2014 - 2017 LEFTY HYBRID (1.0), LEFTY 2.0, SUPERMAX, OLAF

Solo Air Einheit wird ersetzt durch das neue 2Spring System

Abbildung 1

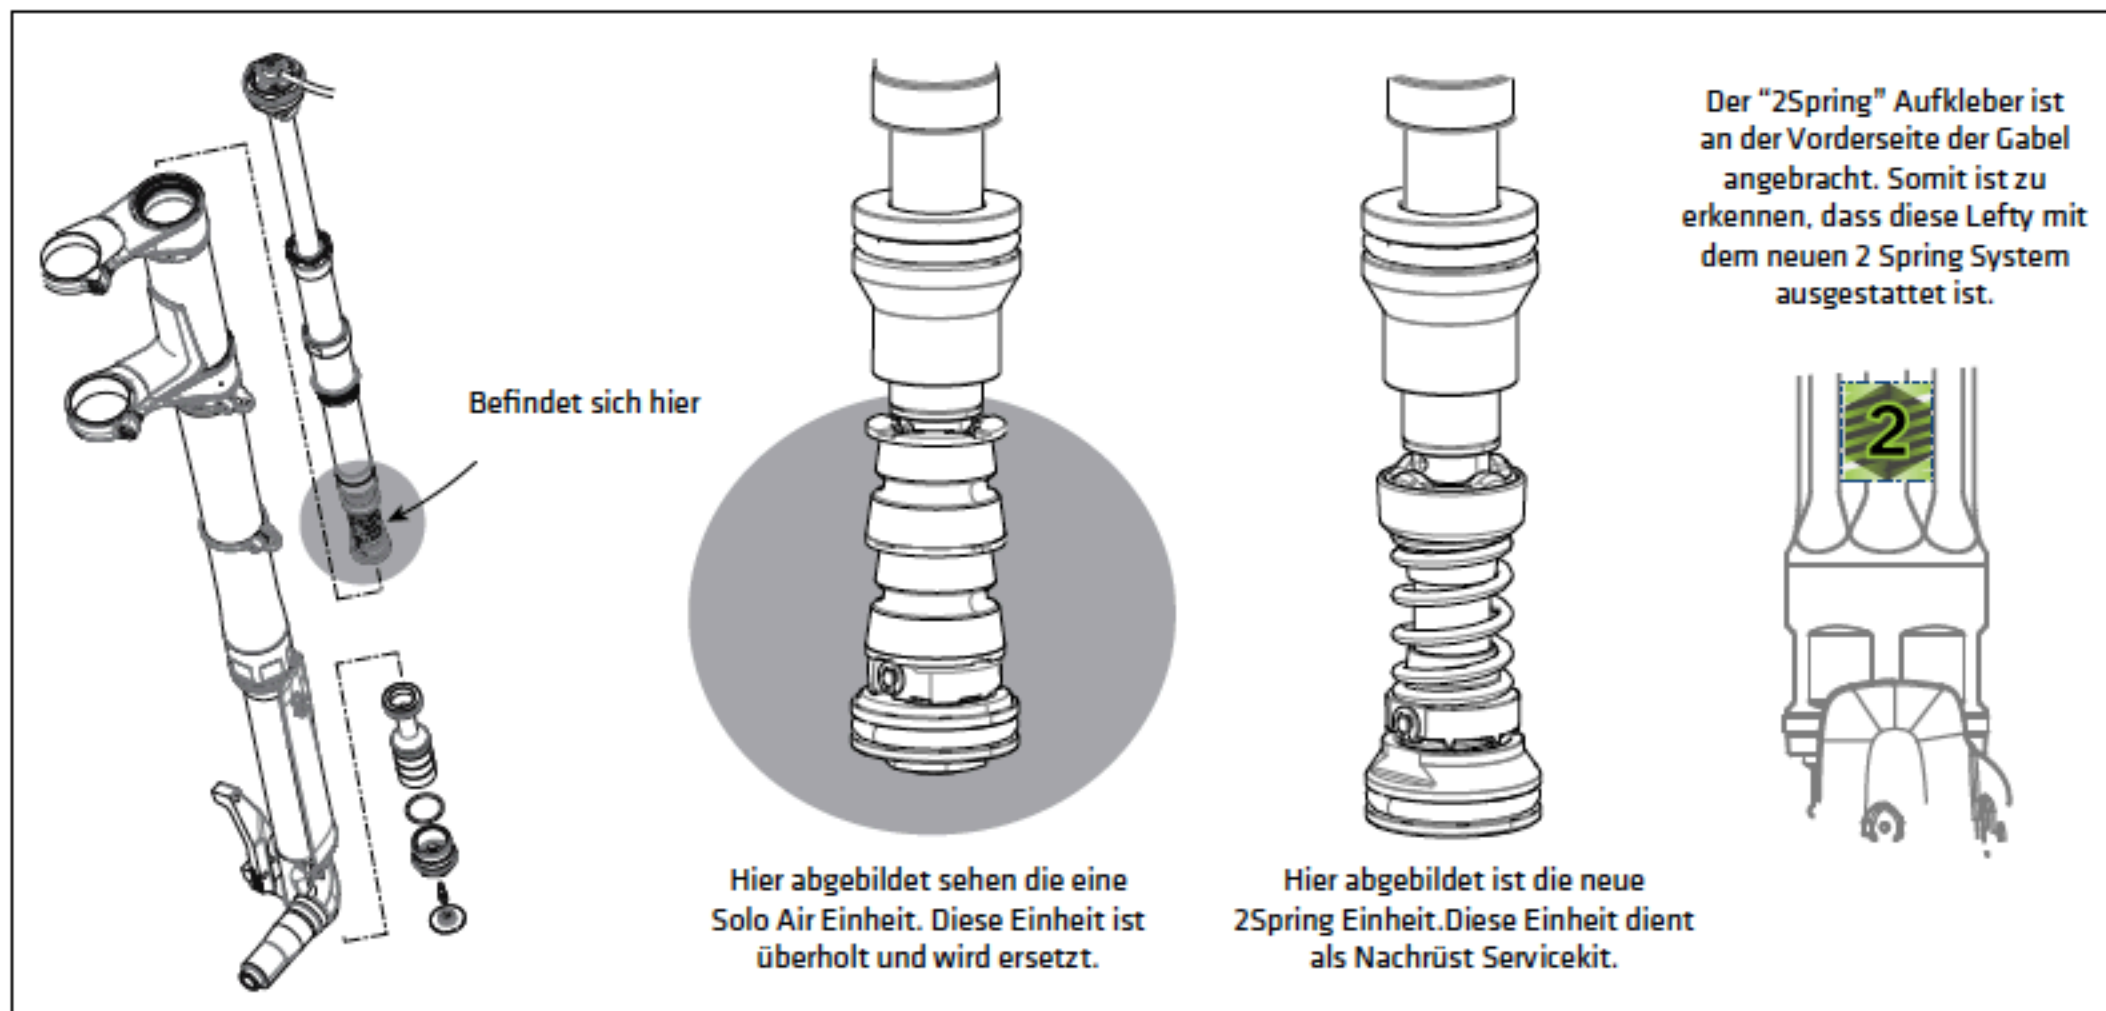
Produkt: 2014-2016 Lefty Hybrid (1.0), Lefty 2.0, Supermax, Olaf Federgabeln mit der Solo Air Einheit, sowie 2017er Cannondale Lefty ohne dem „2Spring“ Aufkleber wie in **Abbildung 1** abgebildet.

Problem: Bestimmte Solo Air Systeme erzielten eine inkonsistente Leistung bei der Regelung des Luftaustauschs zwischen den negativen und positiven Luftkammern. Davon können Federweg, Fahrhöhe und/oder Federrate betroffen werden, was zu einem ungewöhnlichen oder ungleichmäßigen Federgefühl führt.

Abhilfemaßnahme: Cannondale hat ein verbessertes Luftfedersystem mit dem Namen „2Spring“ entwickelt, das nachträglich als Ersatz für alle Solo Air Systeme, Kits und Wartungsteile (sowohl Wellfeder- als auch Spulenupgrade) eingebaut werden kann. Cannondale baut erstklassige Fahrräder, Komponenten und Teile für Fahrer, die höchste Leistung erwarten. Aus diesem Grund hat Cannondale eine Pflichtwartungsmitteilung ausgegeben, um sicherzustellen, dass alle Solo Air Systeme auf 2Spring nachgerüstet werden. Neben einem besseren Luftkammermanagement bewegt sich die 2Spring auch freier im oberen Federweg und bietet dem Fahrer somit mehr Zugkraft und ein reduziertes Feedback.
